質 疑 回 答 書

工事名 ： 小郡市新体育館アリーナ棟建設工事

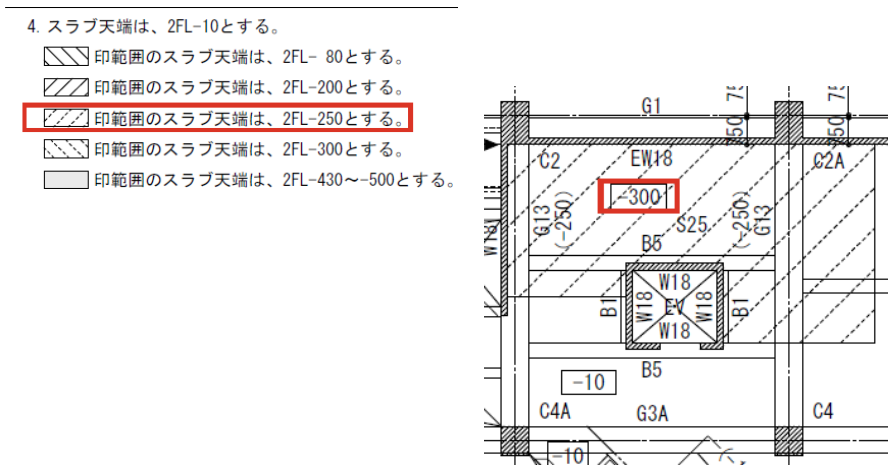
No.	該当箇所 （図面番号）	質 問 事 項	回　　答
1	A-006	特記仕様書 第20章 47 家具に記載の展示ｹｰｽについて、図面及び内訳書に記載がありません。不要と考えて宜しいでしょうか。 必要な場合、範囲・詳細等を御指示下さい。	宜しいです。
2	A-006	特記仕様書 第20章 49 電動間仕切について、「施工箇所:ﾒｲﾝｱﾘｰﾅ」とありますが、図面及び内訳書に記載がありません。不要と考えて宜しいでしょうか。必要な場合、範囲・納まりの詳細等を御指示下さい。	宜しいです。
3	A-006	特記仕様書 第20章 51 天井吸音ﾙｰﾊﾞｰについて、図面及び内訳書に記載がありません。不要と考えて宜しいでしょうか。 必要な場合、範囲・納まりの詳細等を御指示下さい。	宜しいです。
4	A-007	特記仕様書 第20章 54 排煙ﾄｯﾌﾟﾗｲﾄについて、図面及び内訳書に記載がありません。不要と考えて宜しいでしょうか。 必要な場合、範囲・納まりの詳細等を御指示下さい。	宜しいです。
5	S-005 S-103 S-104	R1階X1通・X7通のSRC柱について、仕口部ﾌｰﾌﾟにﾌﾚｱ溶接が必要と思われますが、ﾌｰﾌﾟ1巻当たりの溶接か所はS-005図に倣い、4か所と考えて宜しいでしょうか。	図S-006に倣い4か所でよろしいです。
6	S-054	2階床梁伏図にて、X5～6通－Y1～2通間のｽﾗﾌﾞ天端が「－300」とありますが、凡例では「－250」と相違しています。凡例を正と考えて宜しいでしょうか。

-300を正としてください。

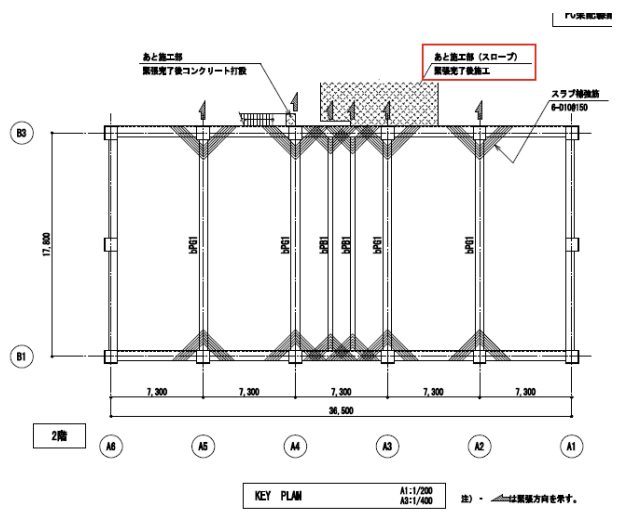
No.	該当箇所 （図面番号）	質 問 事 項	回　　答
7	S-159	ﾄｯﾌﾟﾗｲﾄ配筋詳細図にて、「※印寸法は意匠図による」とありますが、意匠図では該当する範囲が見当たりません。不要と考えて宜しいでしょうか。 また、必要な場合は、範囲及び断面寸法を併せて御指示下さい。	宜しいです。
8	S-202	屋内階段(1)(2)詳細のb矢視図にて、ｱﾝｶｰﾎﾞﾙﾄ(2-M20 L=400 横向き)の施工ﾋﾟｯﾁは@600程度と考えて宜しいでしょうか。	宜しいです。
9	S-202	屋外階段詳細のe矢視図にて、ｱﾝｶｰﾎﾞﾙﾄ(2-M20 L=400 横向き)の施工ﾋﾟｯﾁは@600程度と考えて宜しいでしょうか。	宜しいです。
10	S-205 D-003 D-005 D-006 D-007	ｴﾝﾄﾗﾝｽﾎｰﾙ上部のS造部分について、RCを巻いたS梁とRCを巻いていないS梁の使い分けが不明瞭です。御指示下さい。	天井面に見えてくるスラブがとりつくS梁は、すべてRC被覆と考えてください。
11	S-753	武道館側のPC緊張工事に伴い、ｱﾘｰﾅ側の2階ｽﾛｰﾌﾟを一部後施工とするように記載がありますが、範囲が不明瞭です。 具体的な範囲を御指示下さい。

スロープを先に施工するとPC緊張工事が難しいと判断し、後施工と記載しています。 具体的な範囲は施工計画に合わせて判断いただき、監督員との協議のうえ決定します。
12	構造	建方計画について鉄骨柱梁のみでの建て逃げは耐力的に可能でしょうか。 RC打設後でなければ建方不可などの条件があればご指示ください。	建て逃げは可能ですが、S-251の特記事項4.に記載の通り、キールトラスのジャッキダウンはコンクリートの強度発現後に行う必要があり、RC打設後でなければ不可という条件となります。
13	E-030 E-033	照明器具について 授乳室(1-1)、みまもり室器具リストにG32Cと記載がありますが、姿図に記載がないため、G32と考えてよろしいでしょうか。	姿図のG32を正としてください。
14	E-030	照明器具について	姿図のBB16を正としてください。
